VEIÐIMÁLASTOFNUNIN

Tilbúnir veiðistaðir í Langá
á Mýrum, tillögur.

15 maí 1983.

Mynd 6. VEIDISTADUR J Í LANDI STANGARHOLTS

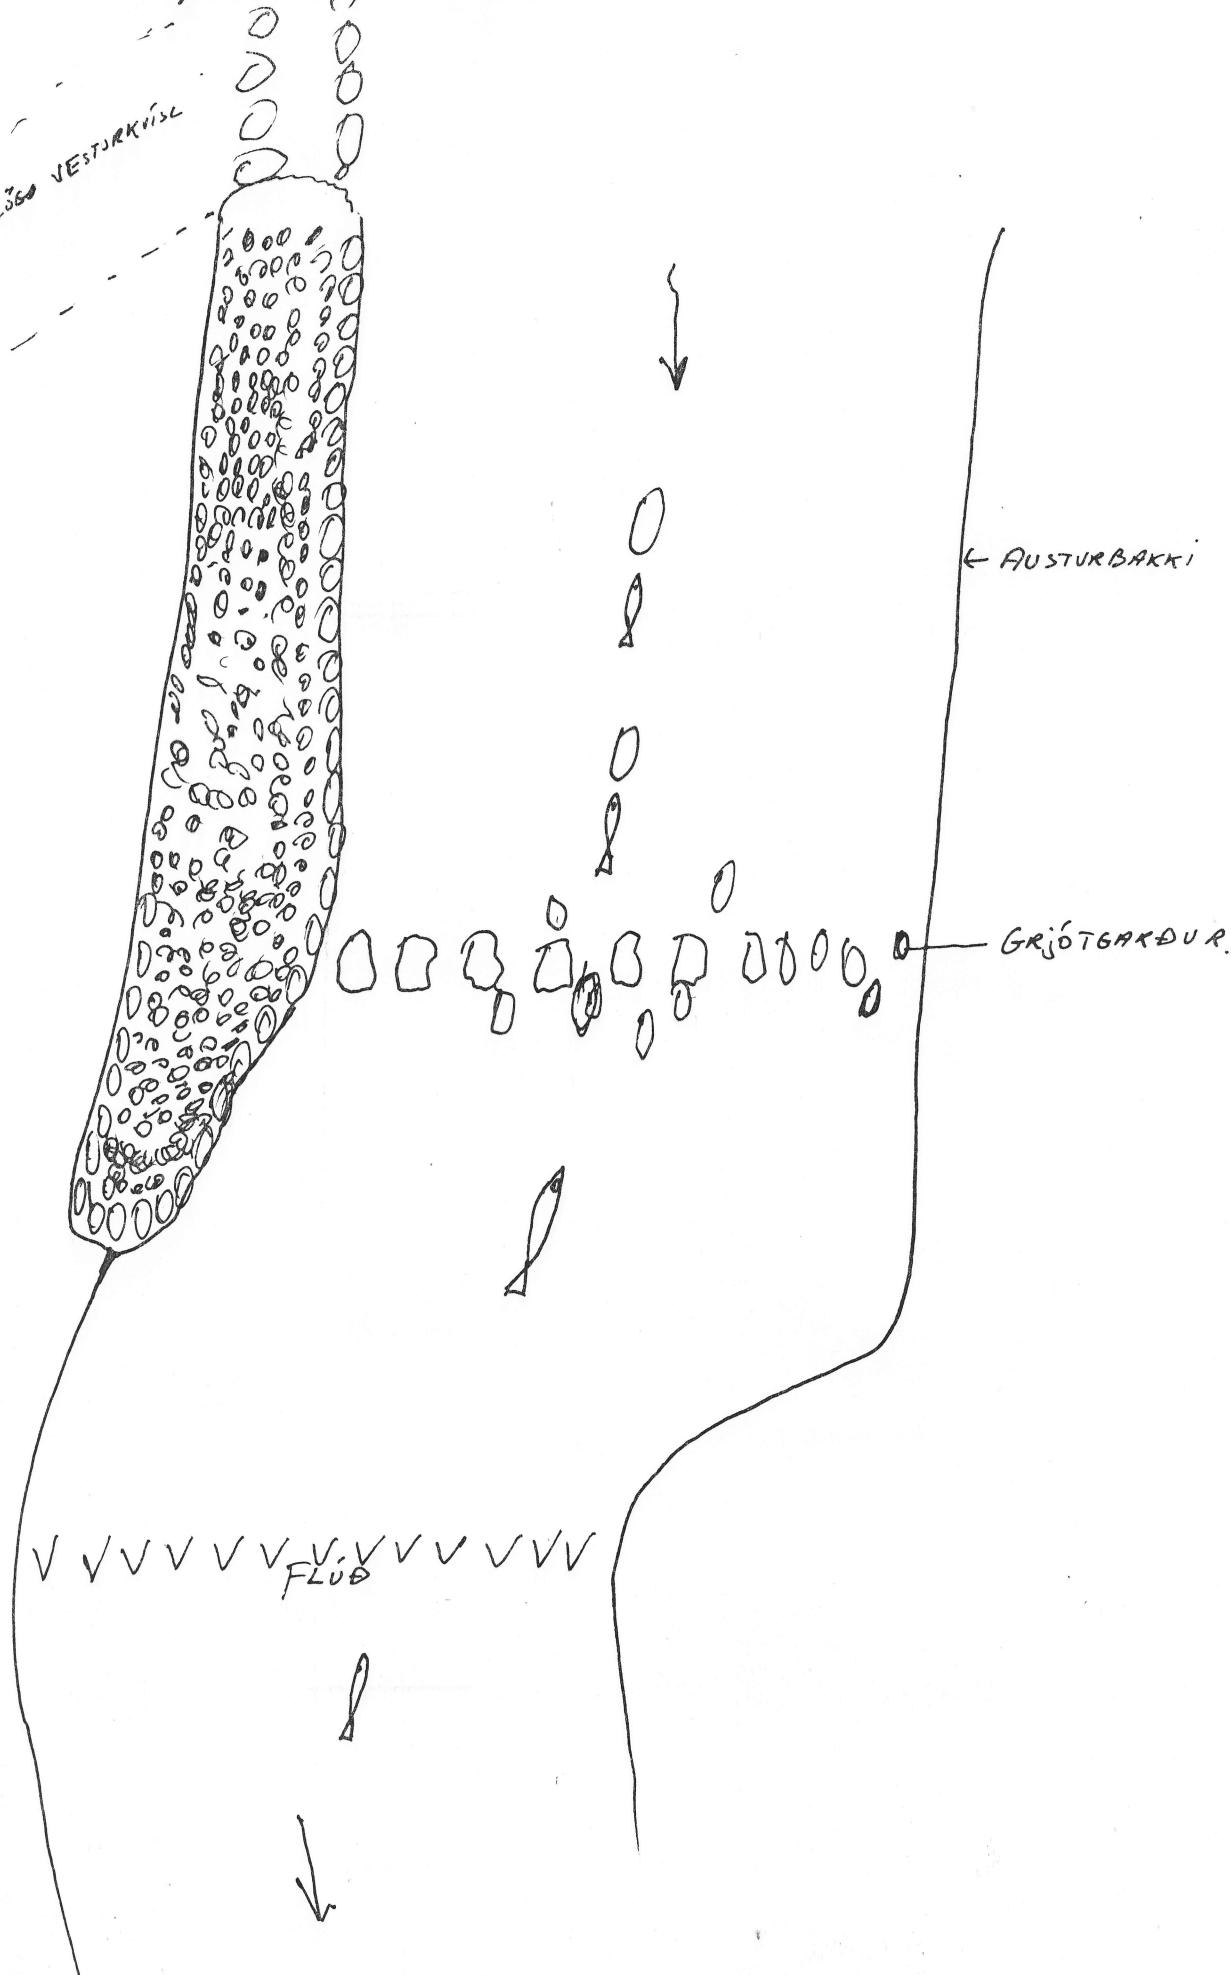
A mynd 6 er veiðistaður J dreginn upp. Hann hefur ekki skemmti í vetur. Þegar veiðistaður J var gerður hefur vesturkvíslinni verið lokað. Hefur þessa veiðistaðar verið getið áður í umsögnum minum.T.d. sem ýtuvinna 2 í umsögn minni frá 8 júlí 1979. Garðurinn sem lokaði vesturkvíslinni hefur eitthvað gefið sig og rennur vatn nú í vesturkvíslinni. Þó er óvist hvort vatn renni í henni þegar lítið vatn er í Langá.

Ég tel heppilegt að eiga ekkert við veiðistaðinn í ár. Enda er garðurinn sem þrengir ána nokkuð gróinn og virðist vera alltraustur.

Mynd 7. TÚNKVÖRN. EFST Í LANDI 'ANABREKKU OG
LANGÁRFÖSS'

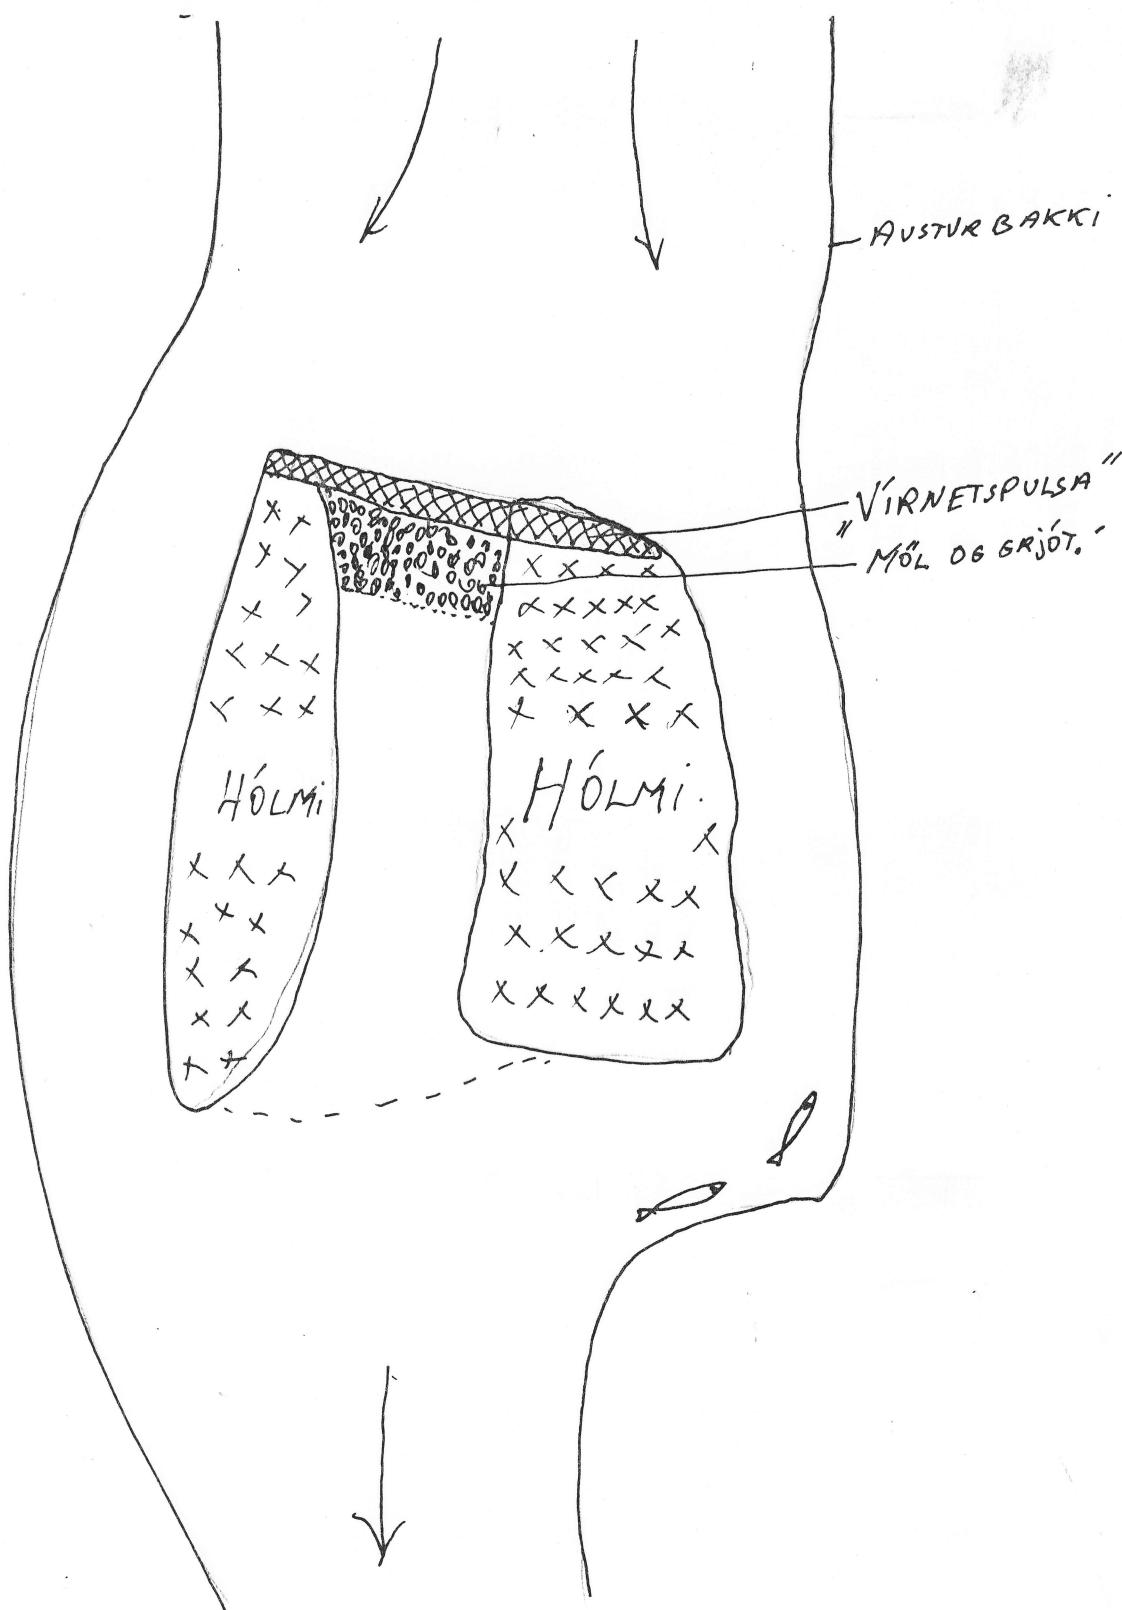
Við Álfgerðarholtstún skiptir áin sér í þrjár kvíslar. Í austurkvíslinn er Túnkvörnin. Miðkvíslin rennur yfir hólmann og skiptir honum í tvennt. Laus malarbotn er í miðkvíslinni og hvorki uppeldisskilyrði né hrygningarskilyrði geta talist góð þar. Með lokun þeirrar kvíslar ykist vatnsmagnið í hinum kvíslunum. Ég tel heppilegt að nota "vírnetspulsur" til að loka miðkvíslinni. Á bak við pulsuna yrði að setja u.p.b. 1.5. m háan malrgarð.

Mynd 8.

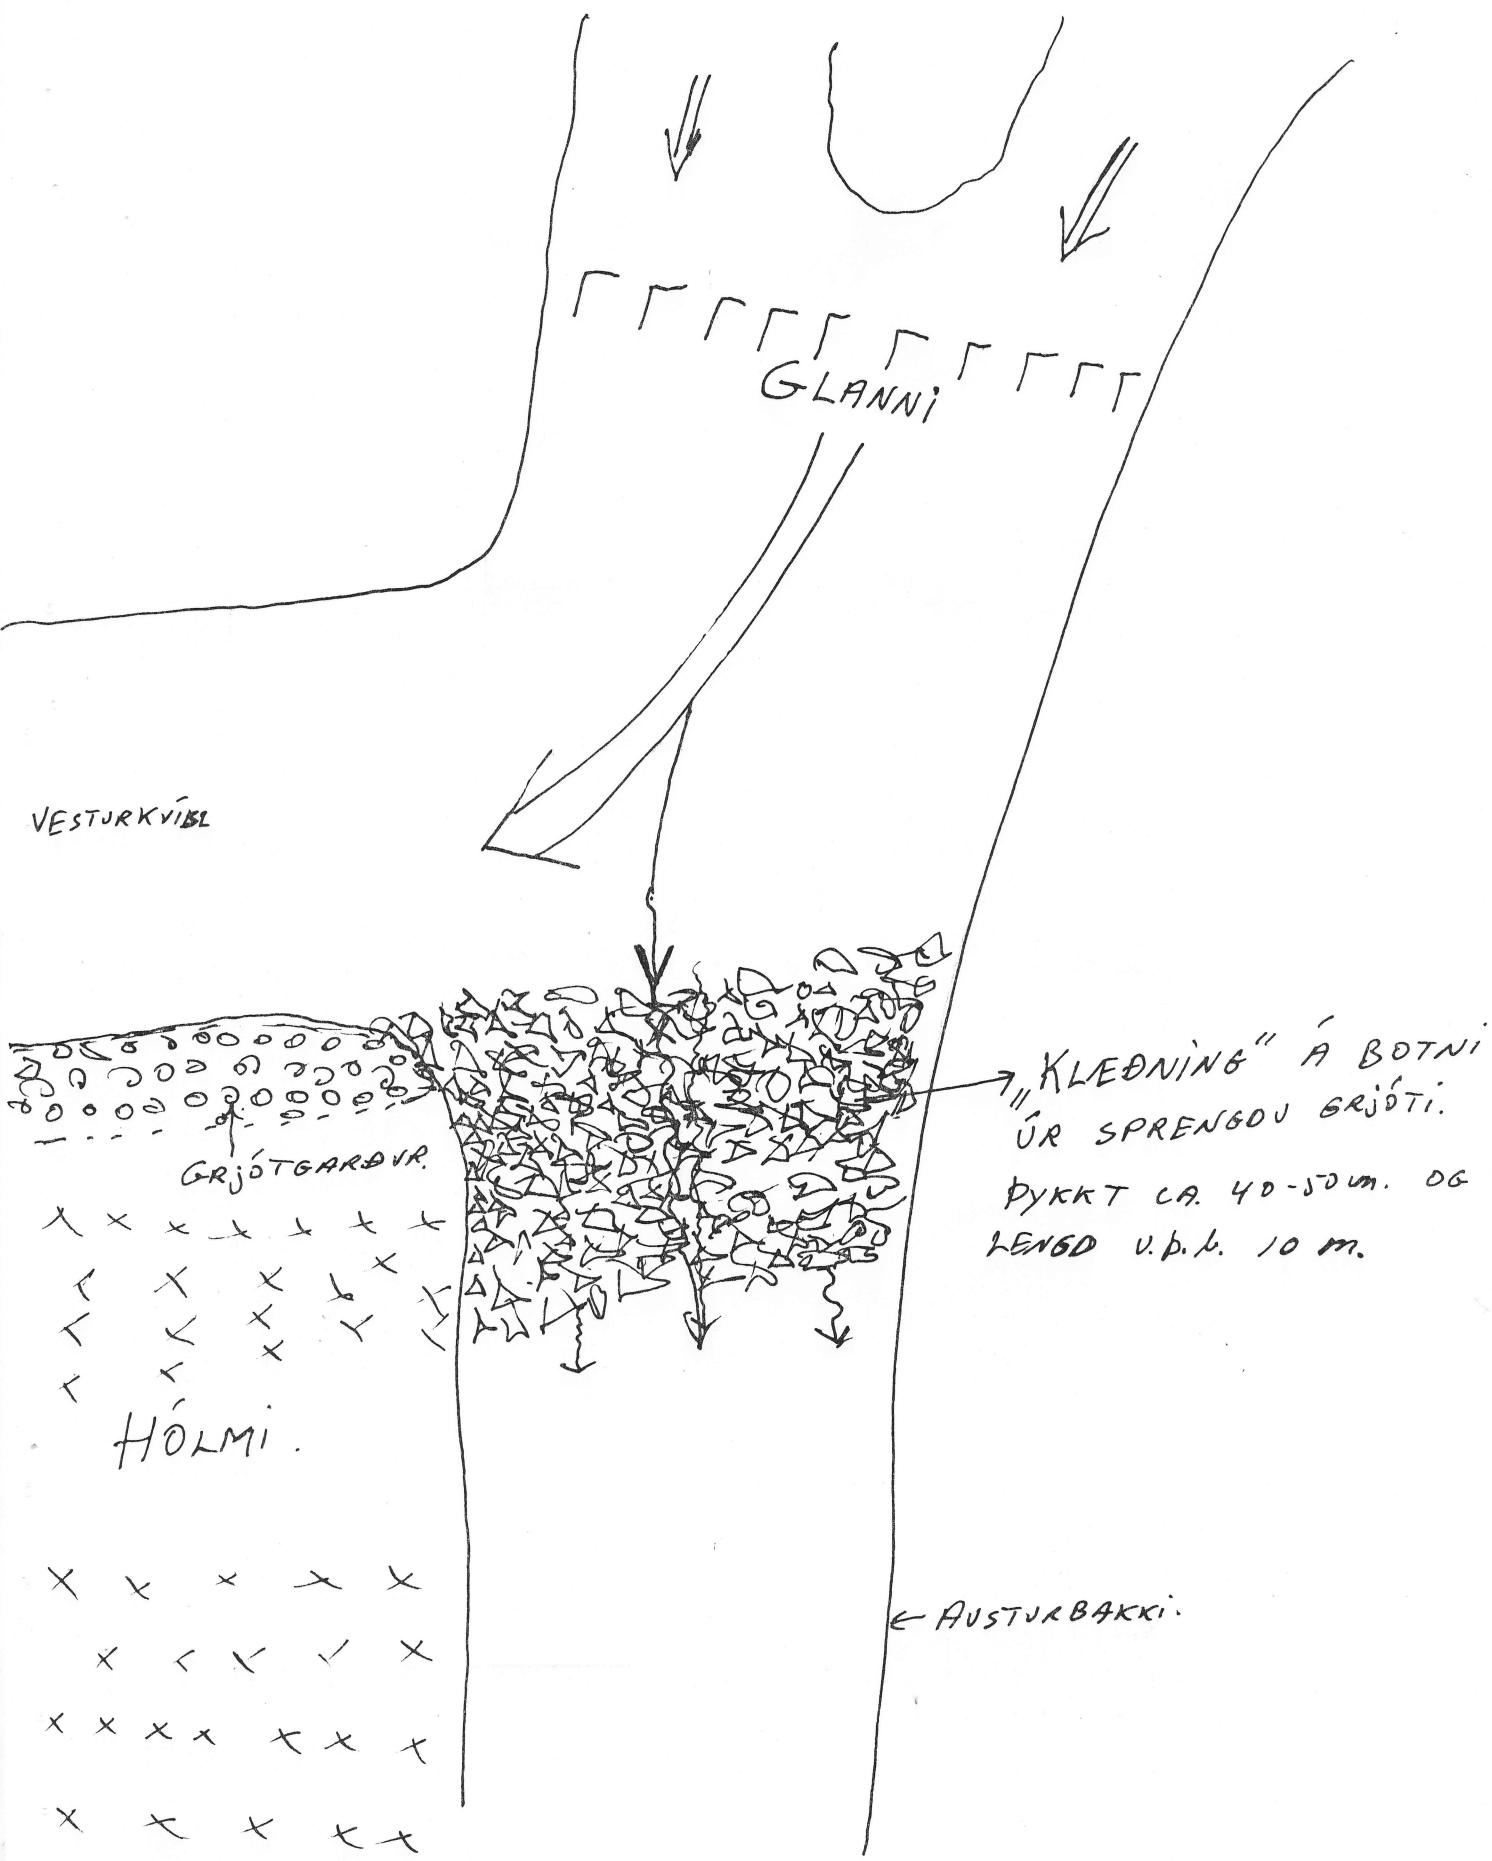
Fyrir neðan Glanna skiptir áin sér í tvennt,austur-og vesturkvísl. Í vesturkvíslinni eru nokkrir veiðistaðir. Til að beina meira vatnsrennsli í vesturkvíslina hefur garður verið gerður úr hólmanum út í austurkvíslina. Garðurinn er nú ónýtur. Mjög erfitt getur orðið að gera garð þennan svo rammbýggilegan að hann standist öll flóð. Ég tel eðnnig staðsetningu hans óheppilega því talsverður halli er á ánni þar sem hann var og straumhraði meiri en ef hann hefði verið ofgar.

Ég tel rétt að falla frá hugmyndum um garð, en mynda í staðinn "þróskuld" á þann hátt að botninn verði "klæddur" með sprengdu grjóti. Myndast þá jafnframt ákjósanleg uppeldisskilyrði fyrir laxaseiði.

Allan árbotninn á u.p.b. 10 metra löngum kafla þarf að klæða ca. 40-50 cm. Þykkur lagi af sprengdu grjóti, sem hvergi stendur þó upp úr í meðalrennsli. Með þessu móti myndast viss fyrirstaða fyrir vatnið. Best er að klæða botninn efst við eyrina. Þar er lítill sem enginn halli á ánni og straumþungi því minni þar en ef botninn væri klæddur neðar í hólmanum sjálfum má þá ýta upp garði, en efnið yrði að taka úr hólmanum.

Í veturn hefur áin borið mikla möl í kjaft vesturkvíslarinnar. Til að auðvelda ánni að renna í vesturkvíslinni var það samdóma álit nefndarmanna að ýta þurfi svo sem tveimur "sköfum" til þess að fjarlægja þá möl sem í veturn hefur komið.

Ef "þróskuldurinn" virkar sem skyldi ætti straumlagið að breytast og áin ætti að leita meira í vesturkvíslina. Áin ætti þá að geta hreinsað mölina, en vart er þó að búast við því að það gerist fyrr en næsta haust eða veturn.

Í ljósi þess að skemmdir verða nánast engar við þessar ýtingar get ég ekki verið mótfallin þeim sem lausn fyrir sumarið í summar, enda ættu þær að verða óþarfar eftir það.
